改善箇所説明図

基準不適合発生箇所

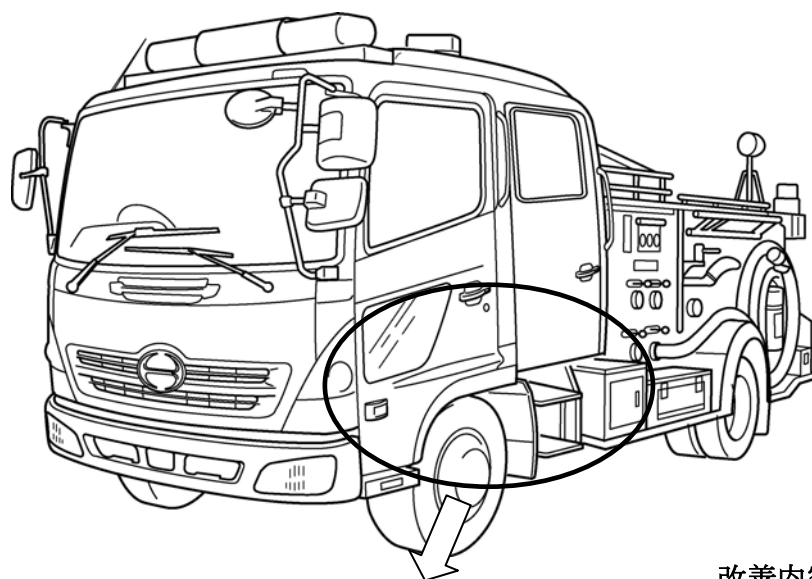
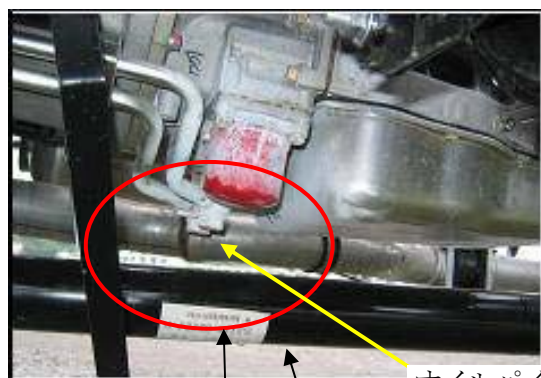
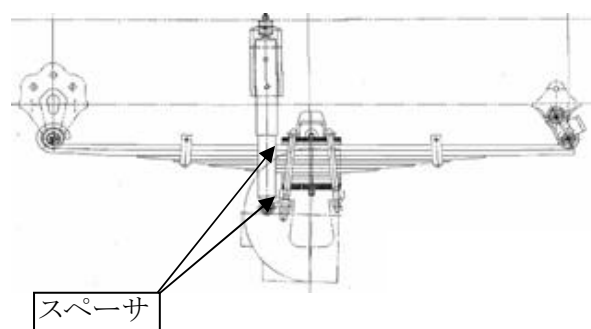
4輪駆動の消防自動車に自動変速機を搭載した車両において、前軸駆動用プロペラシャフトと自動変速機のオイル配管取付ボルトとの隙間が狭いため、急制動等車両前部が大きく沈み込むような状態となった際、当該シャフトとオイル配管取付ボルトが干渉するものがある。そのため、そのまま使用を続けると、プロペラシャフトが損傷し、最悪の場合、当該シャフトが折損し、走行不能に至るおそれがある。

全車両、前軸緩衝装置にスペーサを追加して当該シャフトとオイル配管取付ボルトの隙間を確保する。また、プロペラシャフトを点検し、接触痕がある場合は、当該プロペラシャフトを新品と交換する。
